OFICIO N° 1974-2020-ANA-DCERH

Asunto : Información Complementaria al Plan de Rehabilitación
del Sitio Impactado S0115 por Actividades de
Hidrocarburos de la Cuenca del Río Corrientes

INFORME TÉCNICO N° 1181-2020-ANA-DCERH

ASUNTO : Información complementaria al Plan de Rehabilitación del Sitio Impactado S0115 por Actividades de Hidrocarburos de la Cuenca del Río Corrientes, presentada por la Dirección General de Asuntos Ambientales de Hidrocarburos (DGAAH) del Ministerio de Energía y Minas (MEM).

Figura 6. Ubicación de la microcuenca S0115

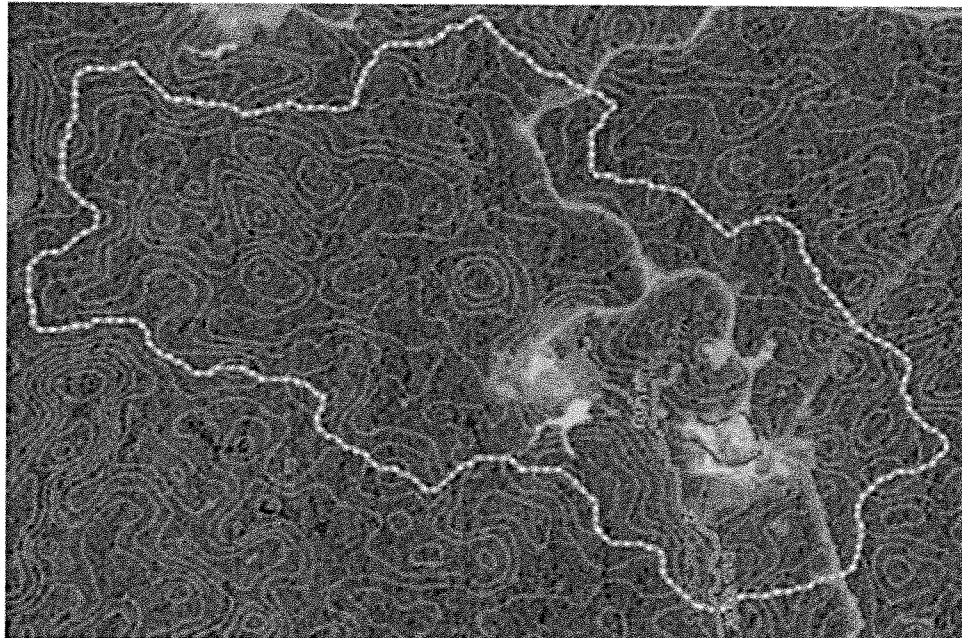
- 4.3. **Observación N° 03:** El ítem 2.2.3.1 "Descripción de la cuenca del área de estudio" menciona que el área de estudio se sitúa dentro de la cuenca del río Corrientes el cual tiene sus orígenes en los andes ecuatorianos y tiene como principales afluentes a los ríos Macusari, Platanoyacu, Capirona y Copalyacu (margen derecha) y el río Pavayacu (margen izquierda). Al respecto, el titular describe las principales fuentes de agua como el río Corrientes, sin embargo, no describe los cuerpos de agua (quebradas) cercanos al lugar de estudio, los cuales pueden tener mayor probabilidad de contaminación. En ese sentido el titular debe realizar el inventario de las fuentes de agua (quebradas, ríos, manantiales y/u otros) cercanas al lugar de estudio. Tomar en cuenta la Guía para realizar inventarios de fuentes naturales de agua superficial aprobada con Resolución Jefatural N° 319-2015-ANA.

Respuesta:

Observación subsanada

Figura 9. Ubicación de las áreas de construcción y las de almacenamiento temporal

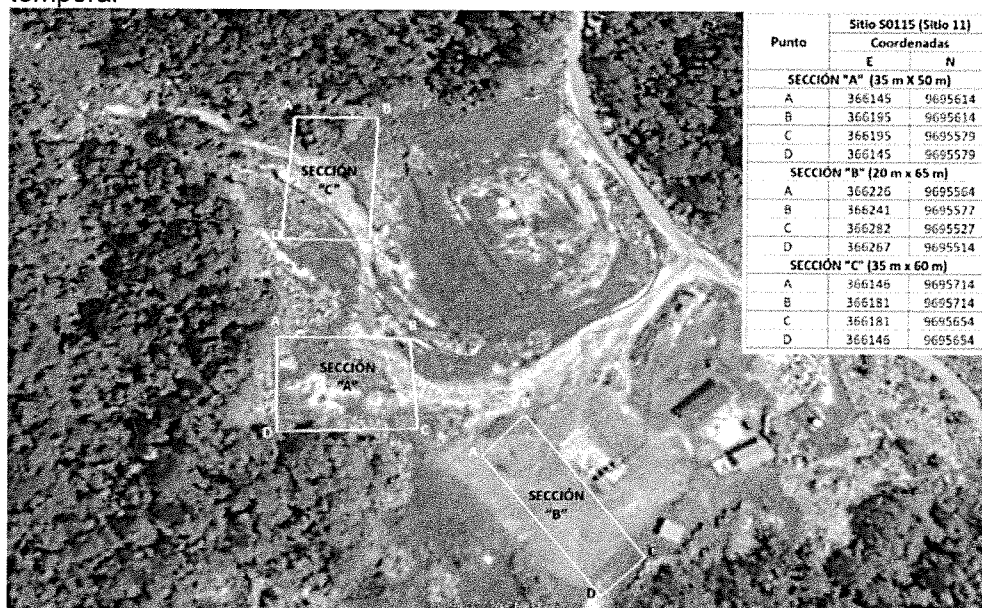
- 4.16. Observación N° 16:** En "Consideraciones generales" del ítem 5.11.3 "Especificaciones técnicas", señala que la ubicación de las áreas de adecuación y de almacenamiento temporal del material, será en el entorno de los sitios impactados. Asimismo, el punto "Ubicación de área de préstamo" del ítem 5.6.2 "Descripción de las acciones de remediación y rehabilitación que correspondan", menciona que los sitios de préstamo deben cumplir con la accesibilidad, distancia mínima de acarreo, calidad de suelo limpio y libre de vegetación y, facilidad de extracción y colocación.

Respuesta:

quebrada) se ubica aprox. a 50 m de la quebrada ubicada al oeste del sitio impactado.

Observación subsanada
